Förslag till ändring av stadsplanerna  
 för *Nv. Ringgatorn*  
 i Arboga stad.

Upprättat i januari 1945 av

till förslag till ändring av stadsplanen för kv. Ringugnen i Arboga stad.

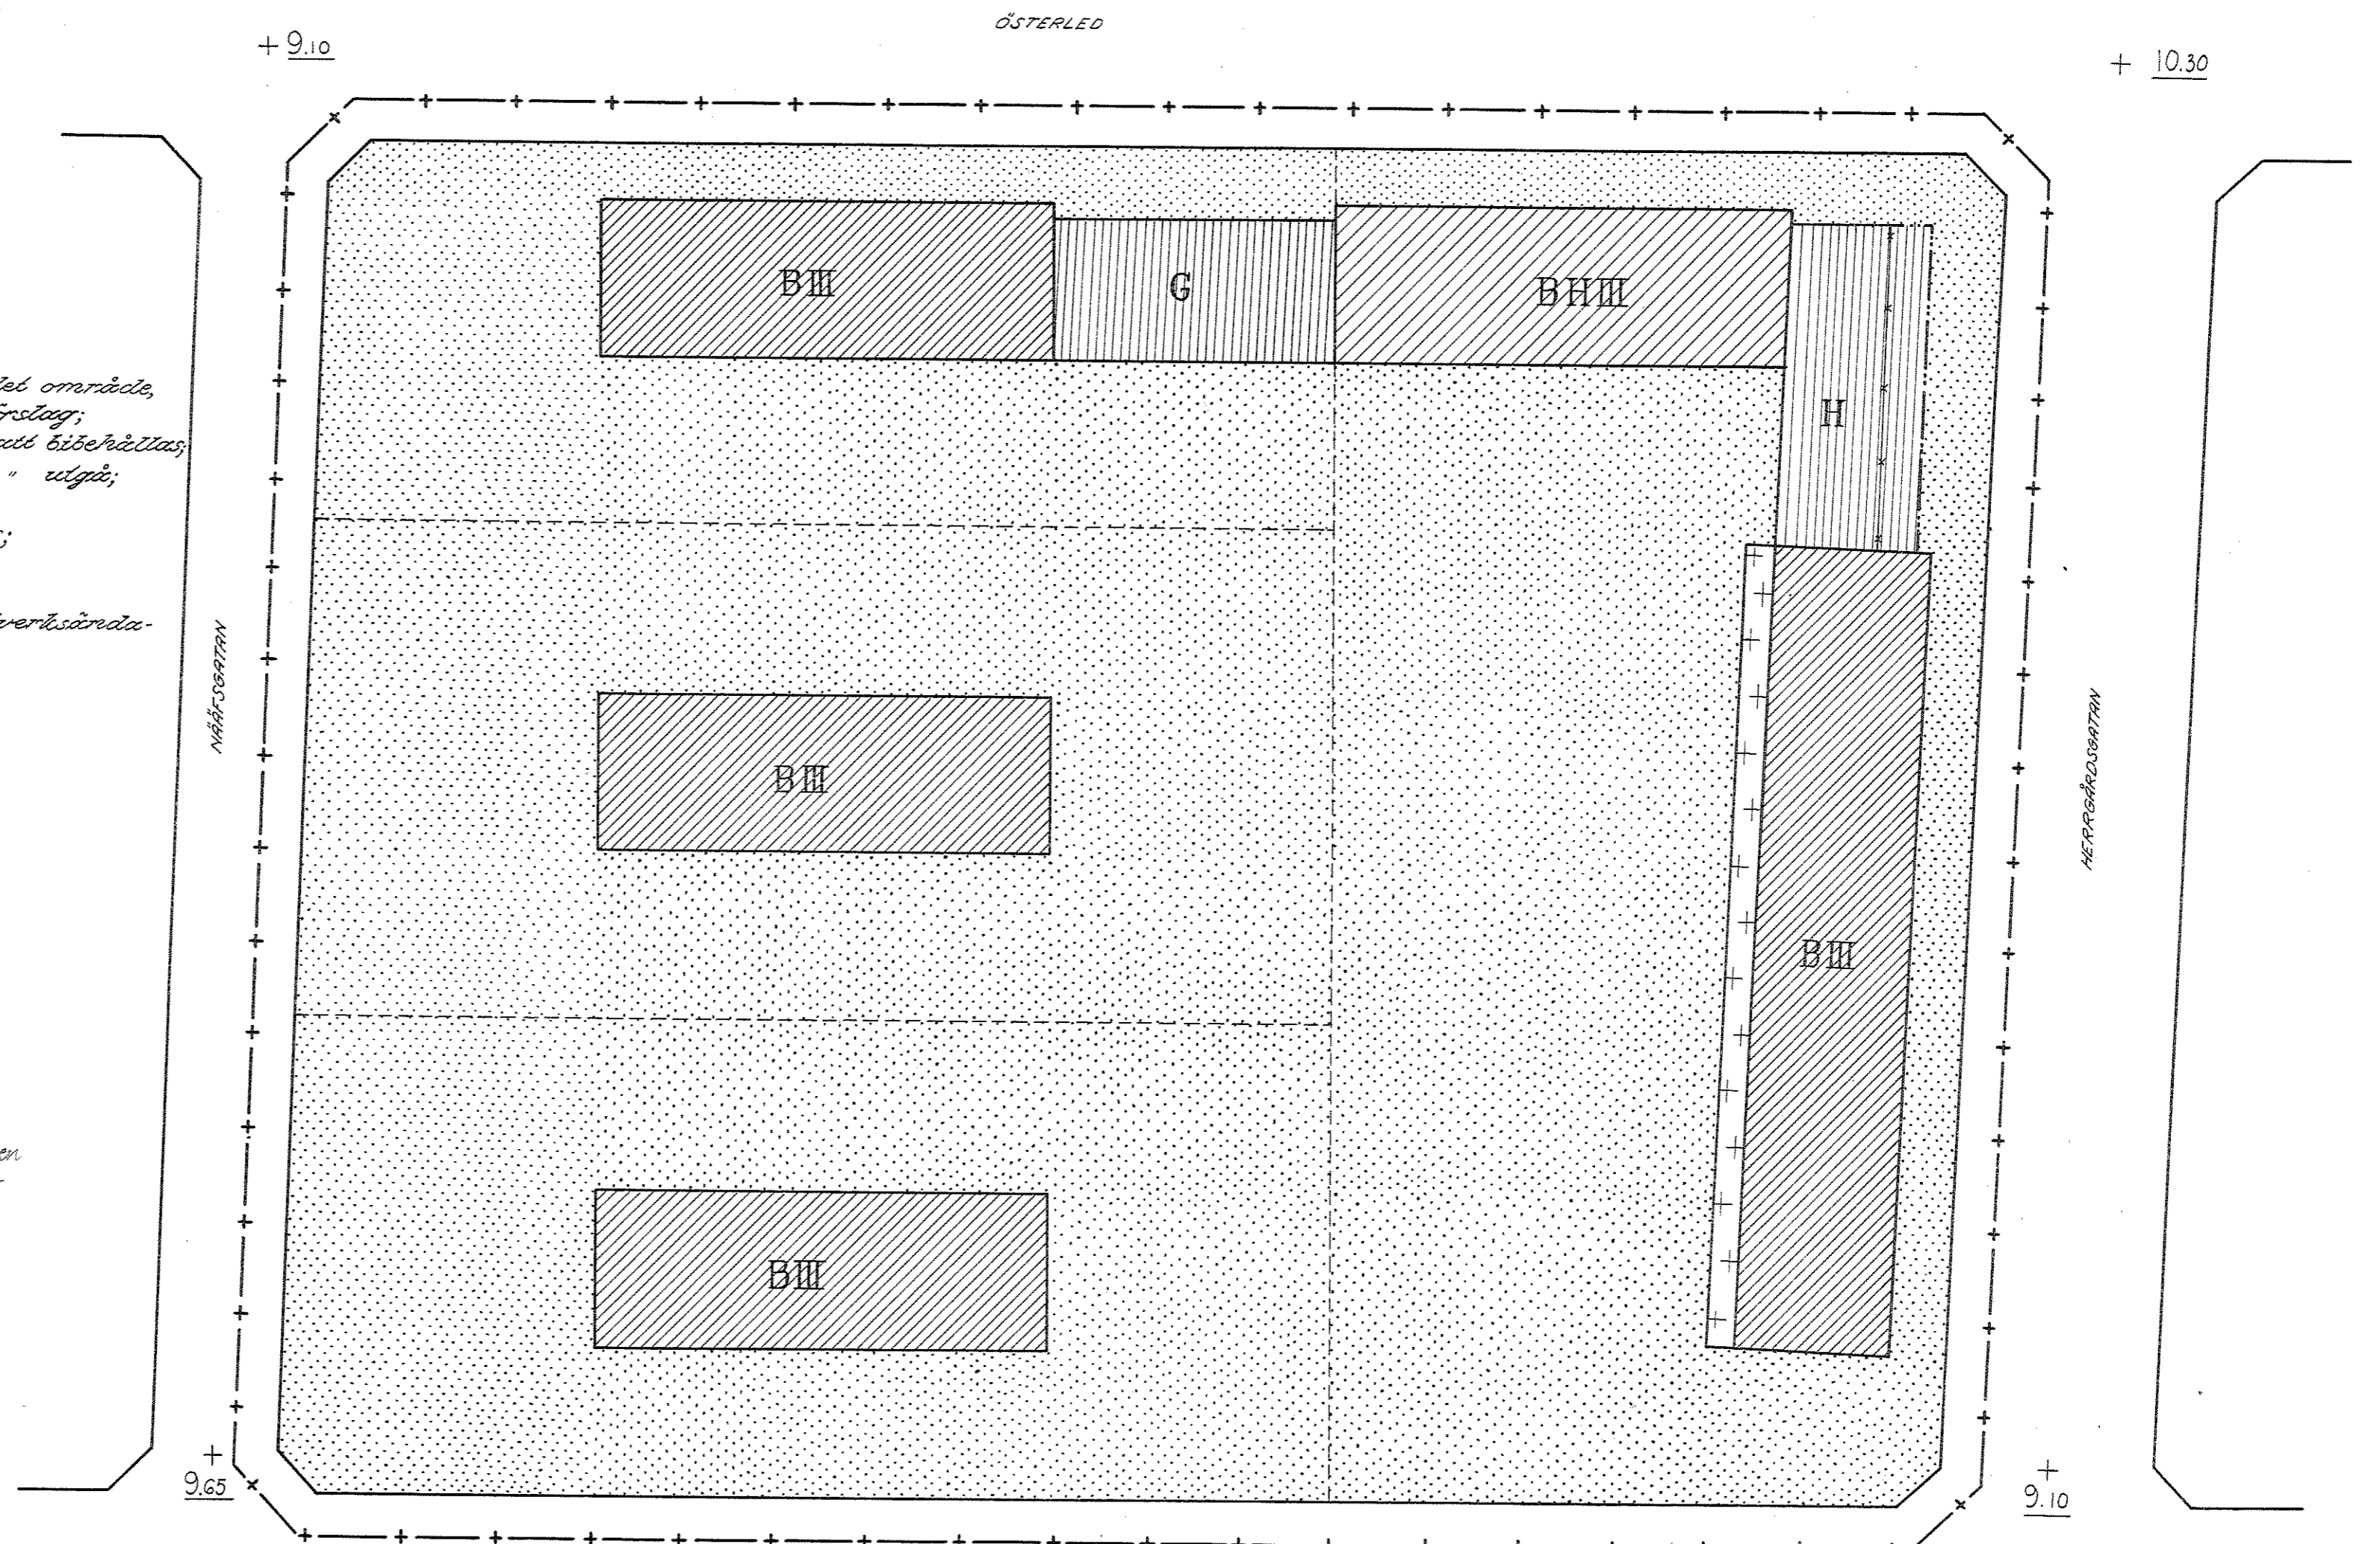
Förslaget avser en mindre jämkning av stadsplanen i det att den mark som för närvarande angivits till garageändamål nu avses att bebyggas för handelsändamål, då läget vid hörnet av Österled och Herrgårdsgatan är synnerligen lämpligt för en affärsbyggnad. För att möjliggöra en lämpligare planlösning av den ifrågasatta byggnaden har bredden å detta område ökats. I samband med denna ändring har bestämmelserna för det område som ligger emellan de föreslagna tre våningars huskropparna mot Österled ändrats så att det där för barnkrubba, samlingslokal, handels- eller restauratändamål avsedda området ändrats till mark för garageändamål.

Den ifrågavarande stadsplanejämkningen har föranletts av en framställning från ägaren till kv. Ringugnen för att möjliggöra ett aktuellt byggnadsföretag."

- ✓ mom. 1. Med B betecknat område får användas endast för bostadsändamål. Där så med hänsyn till sundhet och trevnad eller eljest prövas lämpligt må dock byggnadsnämnden kunna medgiva, att här jämväl inredas smärre livsmedelsbutiker.
- ✓ mom. 2. Med BH betecknat område får användas endast för bostadsändamål. Där så med hänsyn till sundhet, brandsäkerhet och trevnad prövas utan olägenhet kunna ske, må byggnadsnämnden medgiva att byggnad här jämväl uppföres eller inredes för handels- och hantverksändamål.
- ✓ mom. 3. Med H betecknat område får användas endast för handelsändamål eller därmed jämförligt ändamål.
- ✓ mom. 4. Med G betecknat område får användas endast för garage eller därmed jämförligt ändamål.

✓ mom. 1. Å med III betecknat område får icke byggnad uppföras till större höjd än 10,8 meter.

✓ mom. 2. Å med H eller G betecknat område får icke byggnad uppföras till större höjd än respektive 4,5 och 4,0 meter.
